令01原機(サ保)038
令和元年10月9日

国立研究開発法人日本原子力研究開発機構

核燃料物質使用変更許可申請書

既に許可を受けた核燃料サイクル工学研究所における核燃料物質の使用について、核燃料サイクル工学研究所共通編、プルトニウム燃料第一開発室、プルトニウム燃料第二開発室、プルトニウム燃料第三開発室、プルトニウム廃棄物処理開発施設、燃料製造機器試験室、ウラン廃棄物処理施設及びL棟に係る内容を次のとおり変更する。

図9-1-2 給排気装置配置図

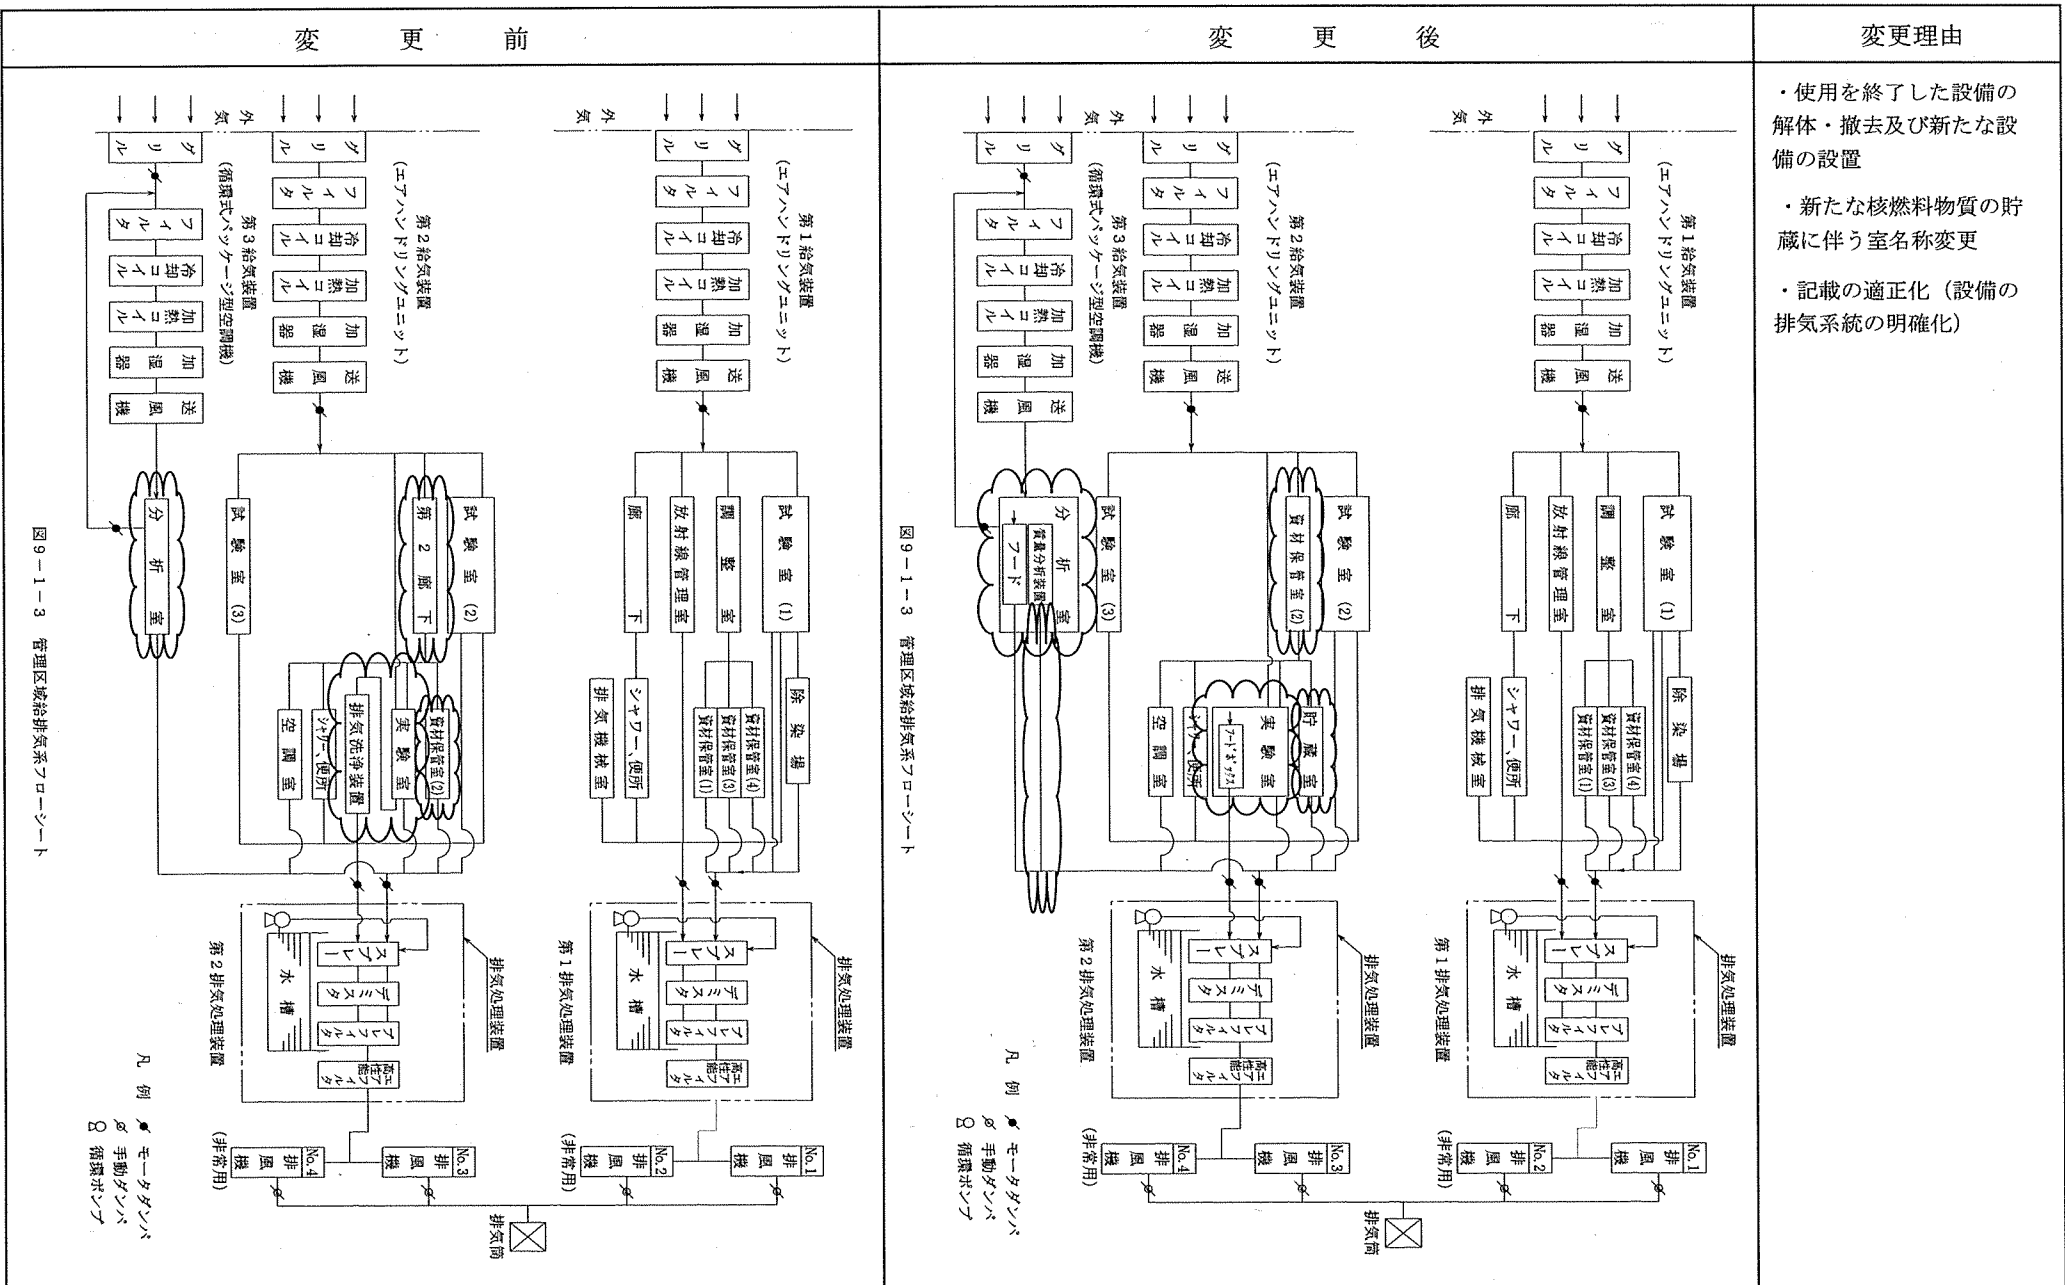
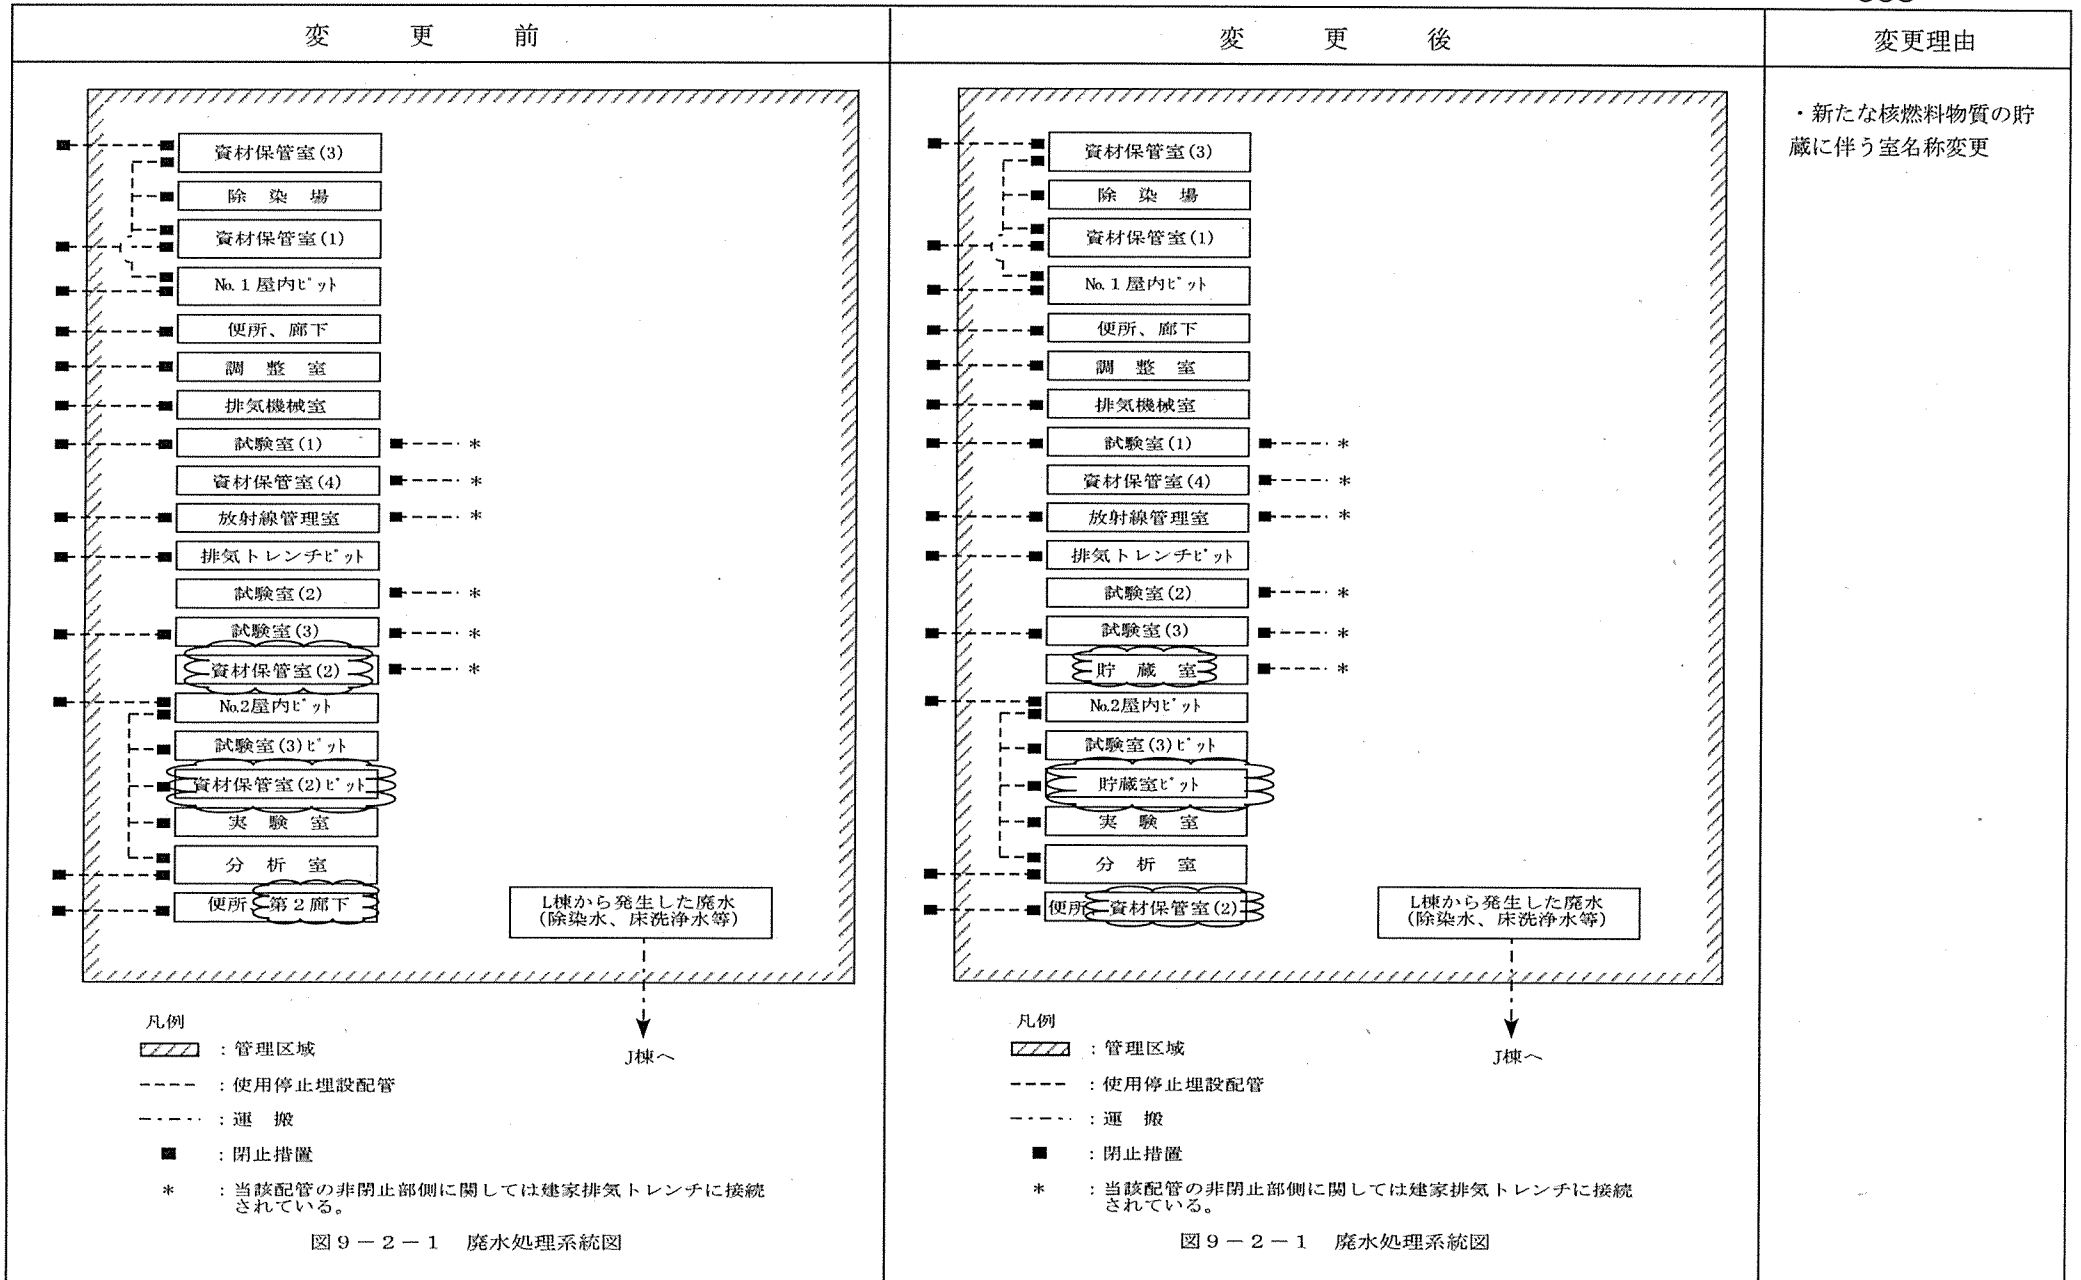
変更前	変更後	変更理由
 <p>2 F</p> <p>1 F</p>	 <p>2 F</p> <p>1 F</p>	<ul style="list-style-type: none"> ・新たな核燃料物質の貯蔵に伴う室名称変更 ・記載の適正化（ピット記載法の見直し、扉の誤記修正及び耐震補強工事の反映（非管理区域））

図9-3-1 L棟固体廃棄施設的位置

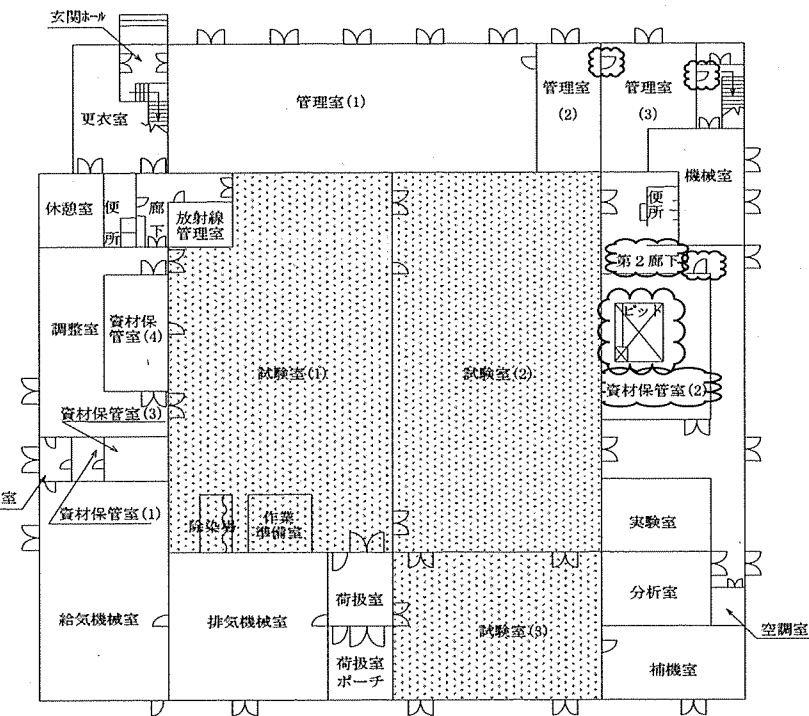
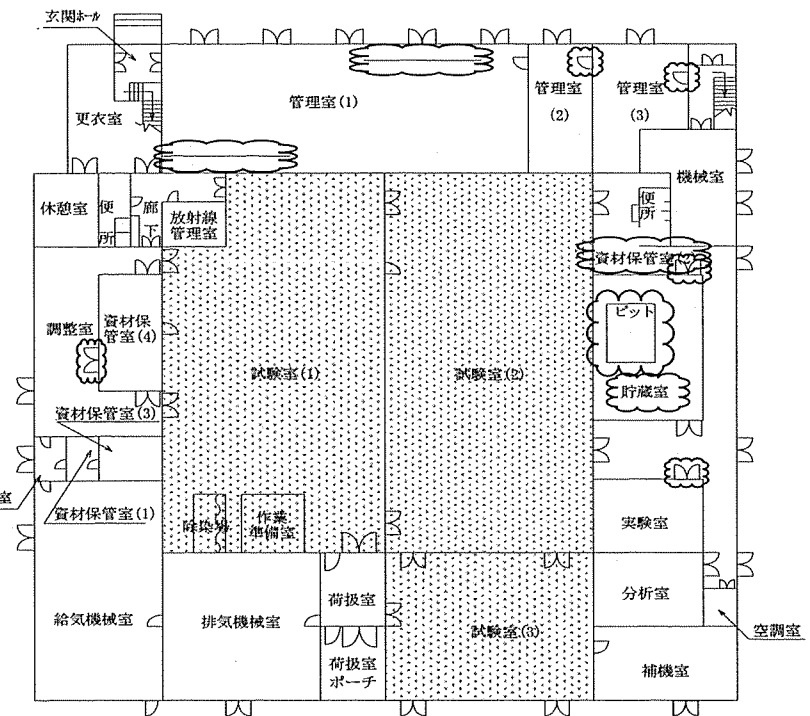
変更前	変更後	変更理由
 <p>2 F</p>  <p>1 F</p> <p>凡例  固体廃棄施設的位置</p>	 <p>2 F</p>  <p>1 F</p> <p>凡例  固体廃棄施設的位置</p>	<ul style="list-style-type: none"> ・新たな核燃料物質の貯蔵に伴う室名称変更 ・記載の適正化（ピット記載法の見直し、扉の誤記修正及び耐震補強工事の反映（非管理区域））

図 9-3-2 L棟施設内で固体廃棄物を保管する場所

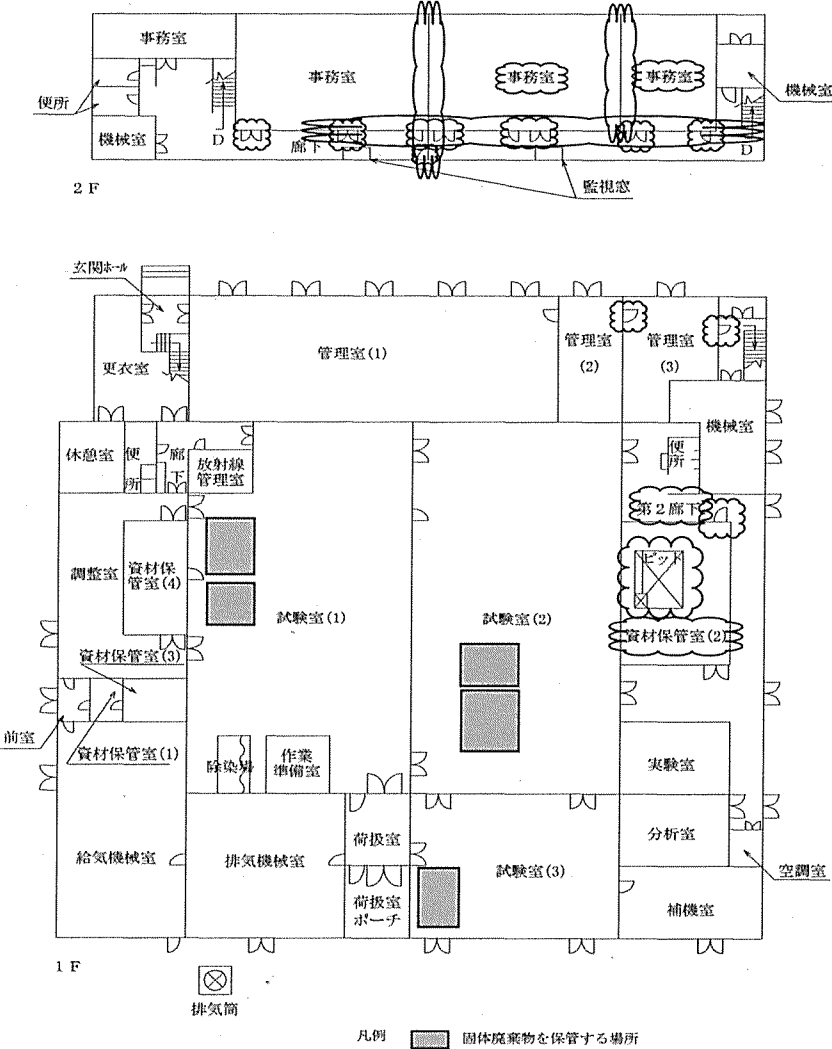
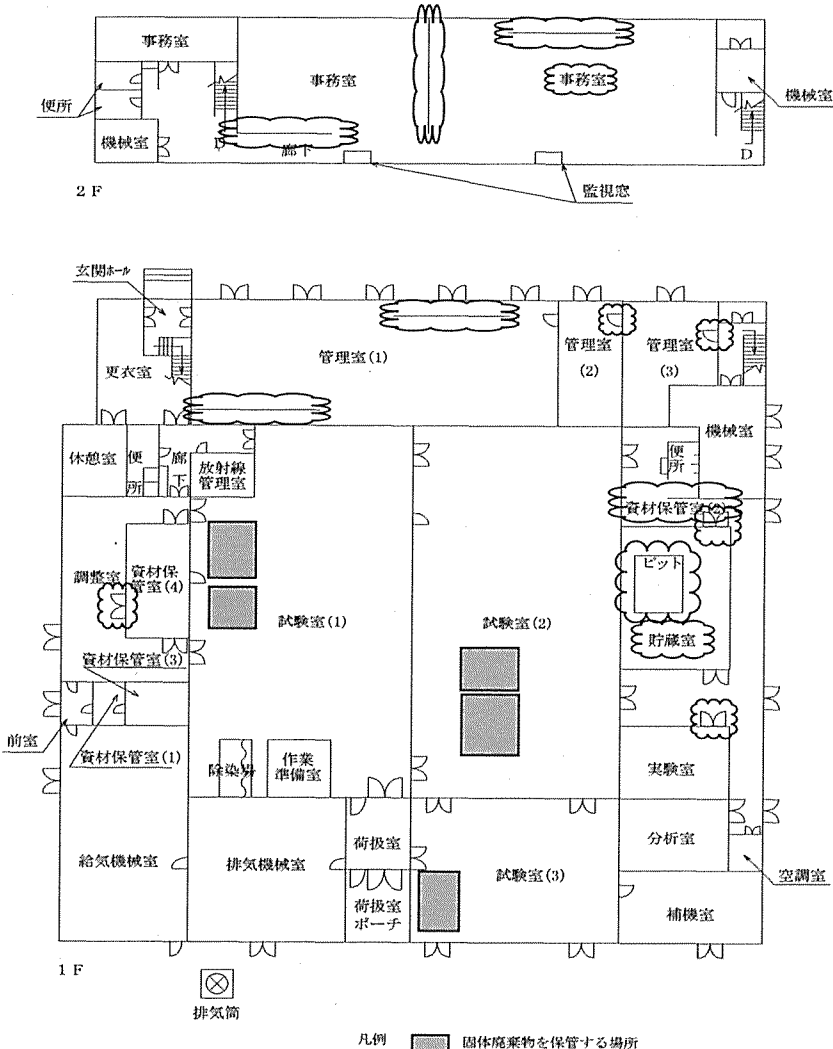
変更前	変更後	変更理由
 <p>2 F</p> <p>1 F</p> <p>凡例  固体廃棄物を保管する場所</p>	 <p>2 F</p> <p>1 F</p> <p>凡例  固体廃棄物を保管する場所</p>	<ul style="list-style-type: none"> ・新たな核燃料物質の貯蔵に伴う室名称変更 ・記載の適正化（ピット記載法の見直し、扉の誤記修正及び耐震補強工事の反映（非管理区域））
